AMÉNAGEMENT DE LA ZAC DU BOULEVARD DE LA BAULE

Programme immobilier de l'îlot 4.2
Réunion du 08 juillet 2024 avant démarrage des travaux

PRÉSENTATION DES ÉVOLUTIONS DU PROJET

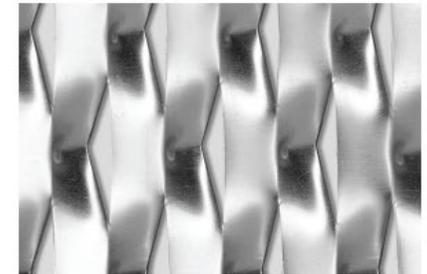
Structure photovoltaïque en finition galvanisée et non plus en thermolaquée + changement de bardage

Structure Photovoltaïque finition acier galvanisé
voir référence ci-dessous

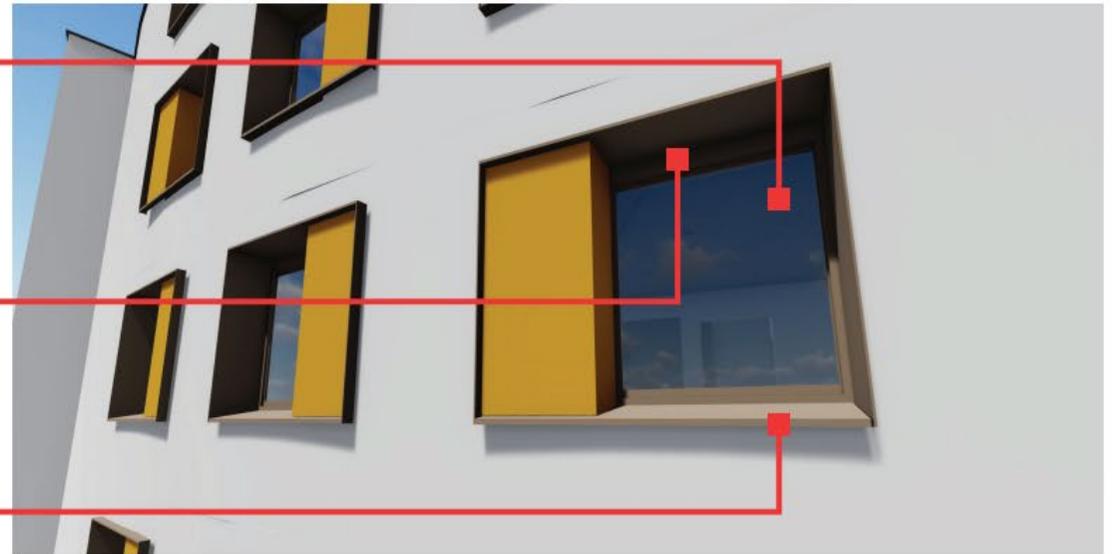
Finition béton brute en sous-face des balcons des bâtiments A & B.
